寄せられたご意見についての考え方

1.天塩川の河川整備に関して寄せられた  
ご意見について

平成 1 7 年 5 月 2 7 日  
北 海 道 開 発 局

# 寄せられたご意見について

### サンルダムと遊水地の比較

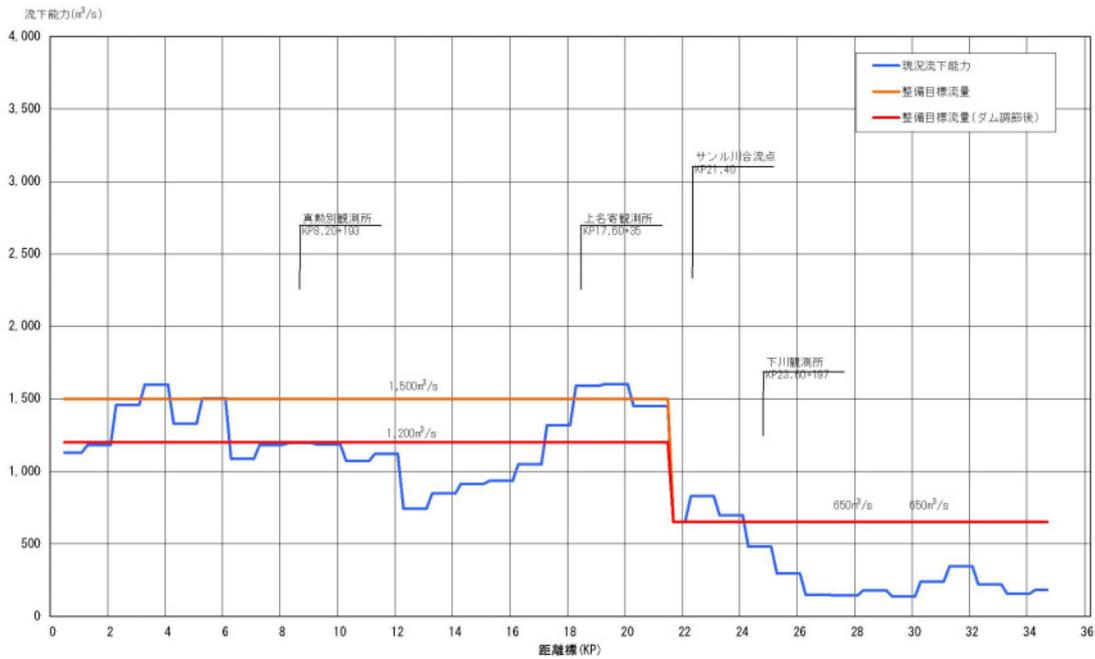
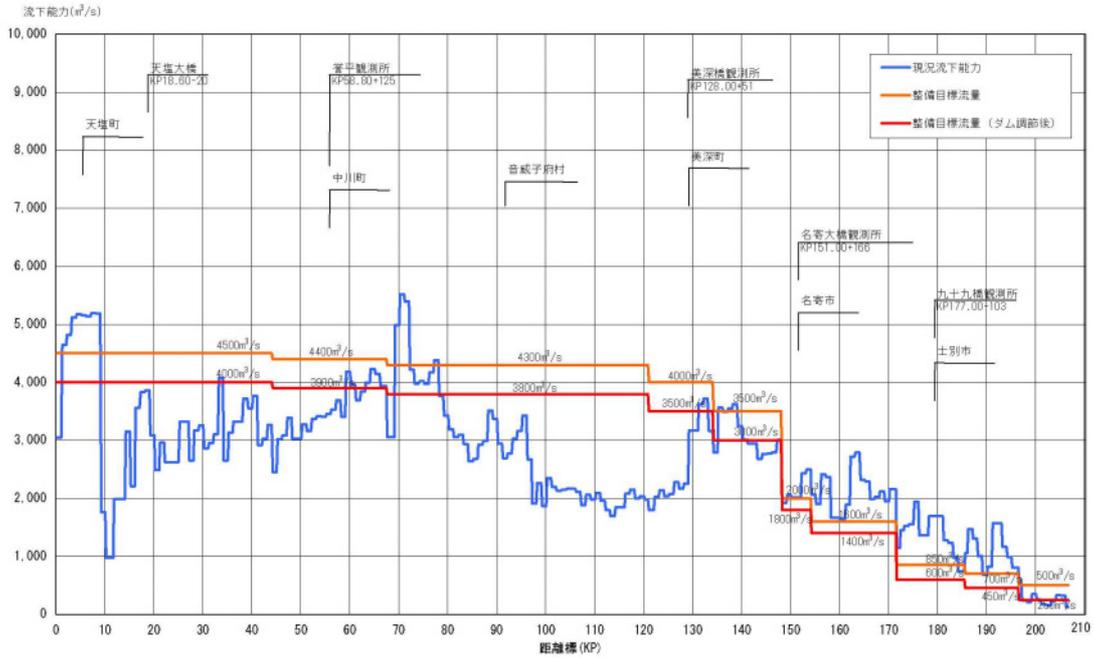
- ・ サンプルダム上流域の面積は3%しかなく、治水効果は限られる。サンプルダムはわずかしき水位を下げられない。
- ・ サンプルダムは、天塩川本川に治水効果がないか、むしろ危険にするおそれがある。
- ・ 音威子府村の市街部は遊水地で守ることができ、天塩川中下流部の旧川を遊水地にすれば下流に効果がある。
- ・ 事業費が増大するおそれがある。

- ・ 流域委員会資料47、48に示すとおり、サンルダムは、誉平地点で河川整備計画で目標としている流量の4,400m<sup>3</sup>/sのうち300m<sup>3</sup>/s、真勲別地点で1,500m<sup>3</sup>/sのうち300m<sup>3</sup>/sを調節する効果があります。
- ・ これを水位の低減効果で見ると、名寄川のサンル川合流点から天塩川合流点の間で最大約110cm、最小約40cm、天塩川の名寄川合流点から誉平地点の間で最大約80cm、最小約20cmで、川幅の狭いところの水位低減効果が大きくなっています。
- ・ 洪水調節する施設は、施設を設置する地点から基本的に下流にしか効果がありません。音威子府に遊水地を設置した場合、名寄川及び天塩川の名寄川合流点から音威子府の間の約80kmの区間には治水効果が無いこととなります。また、中・下流部の旧川を遊水地として利用したとしても、その下流にしか効果がないため、資産の集中している上・中流域を洪水被害から守ることはできません。

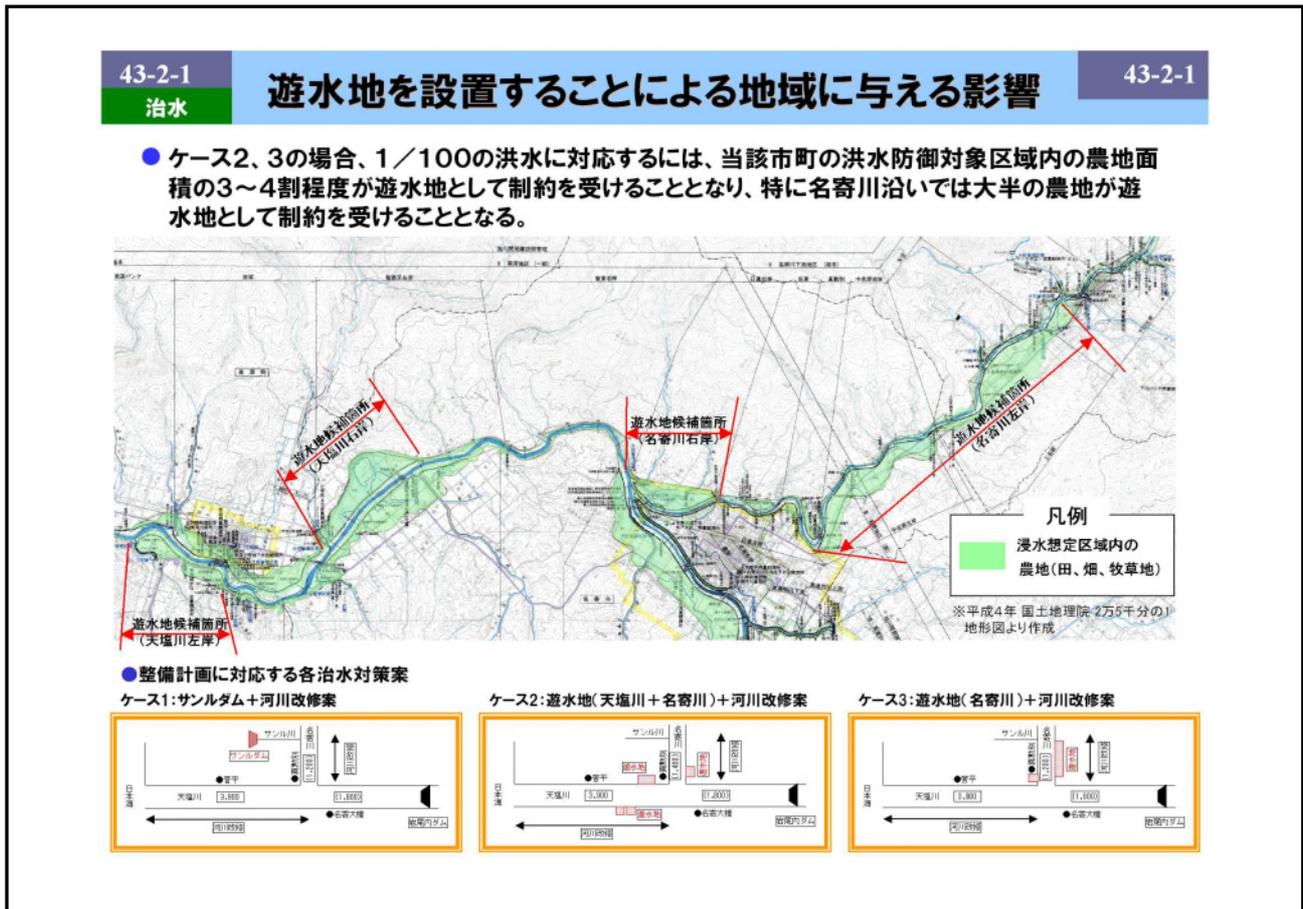
- ・ 流域市町村住民の生命と財産を守るため、災害の発生する前に早期にサンプルダムの完成を望む。
- ・ 下流の被害を効率良く軽減するダムは必要である。
- ・ 洪水時は10cmの水位差で破堤等の被害の大小が左右される。サンプルダムの早期の完成に期待する。
- ・ 遊水地案は広大な農地が制約を受ける。
- ・ 遊水地内の農地において洪水覚悟で営農することは難しい。

遊水地を設置して洪水調節を行う場合、河川整備基本方針で定める1 / 100確率規模の洪水に対応するには、当該市町の洪水防御対象区域内の農地面積の3～4割程度が遊水地として制約を受けます。特に名寄川では大半の農地が遊水地として制約を受けることになります。(下図の流域委員会資料43-2-1参照)

48-15

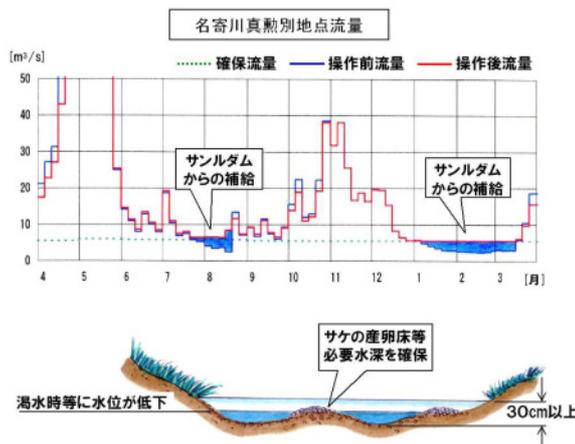
- ・ 二酸化炭素の発生を抑制し、安定した電力を供給するためには、水力発電は有効な手段である。
- ・ 夏の渇水時における名寄川の流況を改善するためにも、サンプルダムは必要不可欠である。
- ・ 流域の生活、産業を支える安全で安定した水源の確保のためにサンプルダムの早期完成が待たれる。

サンルダムでは融雪期や洪水時の水を一時貯留し、名寄川などで夏期・冬期の流量の少なくなる時期に、既存の水道用水、かんがい用水等の安定的な取水や動植物の生息生育等に必要な河川の流量の補給が可能です。遊水地では、こうした機能は果たせません(下図の流域委員会資料48-15参照)。

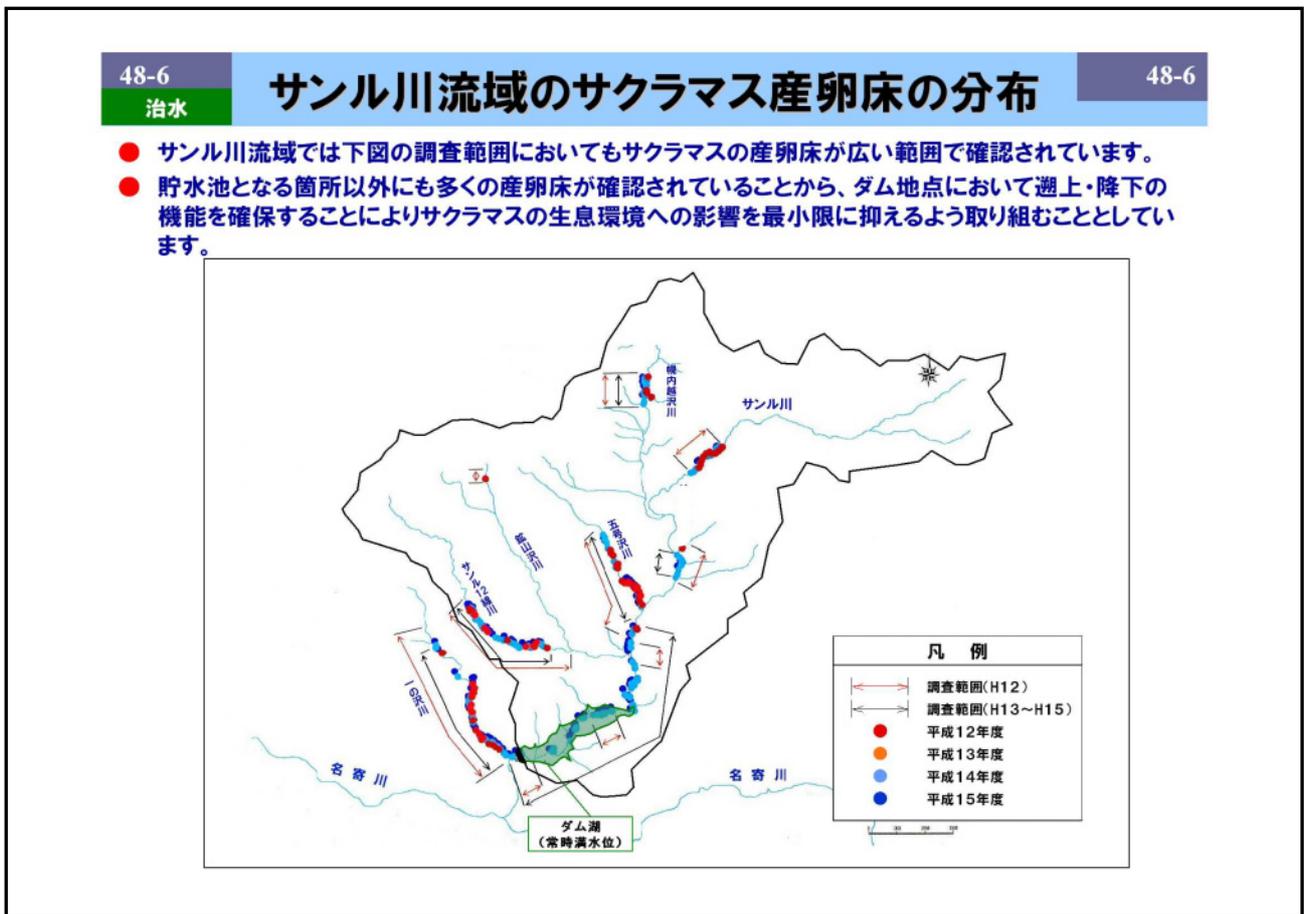
- ・ サンドラムには魚道を設置し、魚がのぼれる川になることを願う。
- ・ サンドラムの建設にあたっては自然との共生の観点をもつことが必要。
- ・ 魚道が整備されても、ダム案ではサクラマスはいなくなる。
- ・ サンドラムが建設されると下流域への濁りが懸念される。

- ・ サクラマスは、天塩川流域の広い範囲で確認されています(下図の流域委員会資料48-5参照)。

48-11 治水 **コロンビア川流域のダム群③** 48-11

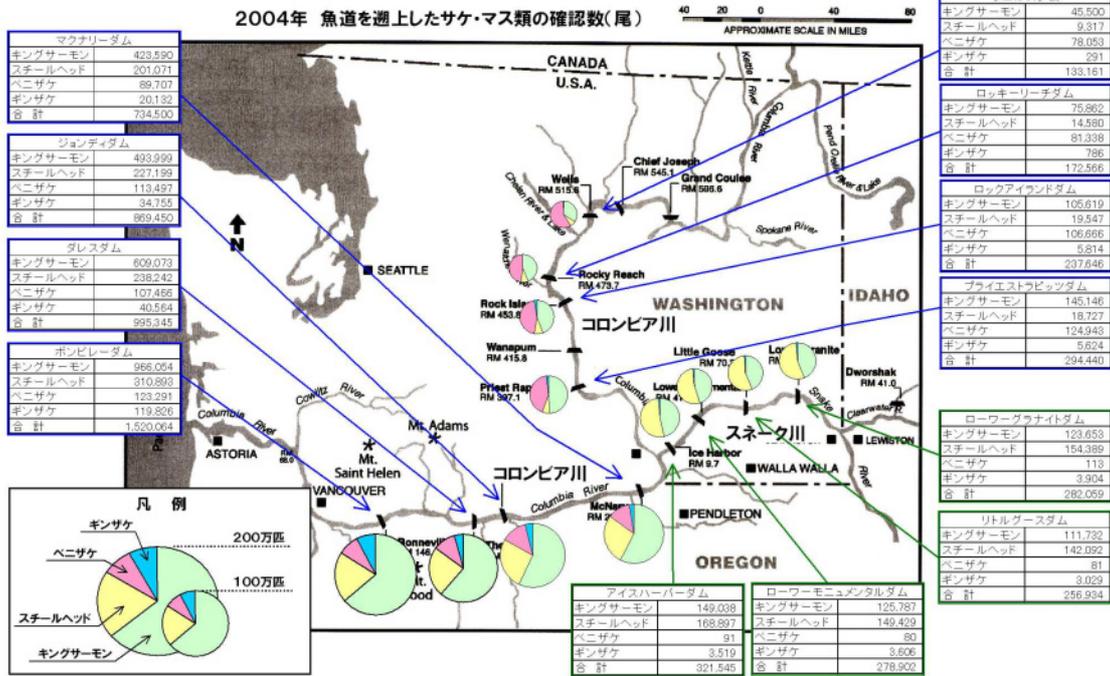
- ・ 国土の大部分が森林であるのに、毎年各地で洪水が起きており、ダムとあわせた森林整備が効果的。
- ・ ダムに依存しない代わりに、森林の保水力を高めるべき。
- ・ アメリカでは魚道をつくってもサケ・マスが上れないので、ダムの撤去が始まっている。

- 流域委員会資料48-11に示すとおり、魚道の効果が確認されています。
